改善箇所説明図

型式：カトウ SD-KRC001

クランプボルト等を対策品に交換する場合

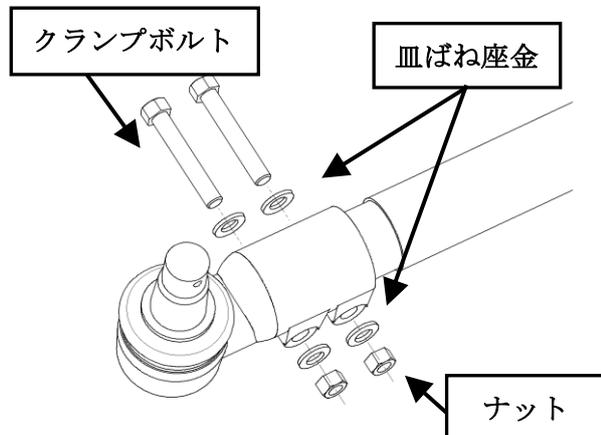
基準不適合箇所

ホイール・クレーンのかじ取り装置において、タイロッドエンドのクランプボルトの締め付けトルクが不適切なため、締め付け力が低下するものがある。そのため、タイロッドエンド部のねじ部にガタが生じ、そのままの状態で使用を続けると、タイロッドエンド部のネジ山が損傷して、最悪の場合、タイロッドエンド部からタイロッドが抜けて操舵不能になるおそれがある。

全車両、クランプボルト等を対策品に交換し、規定したトルクで締め付ける。また、タイロッドねじ部にガタが発生している場合は、タイロッド一式を交換する。
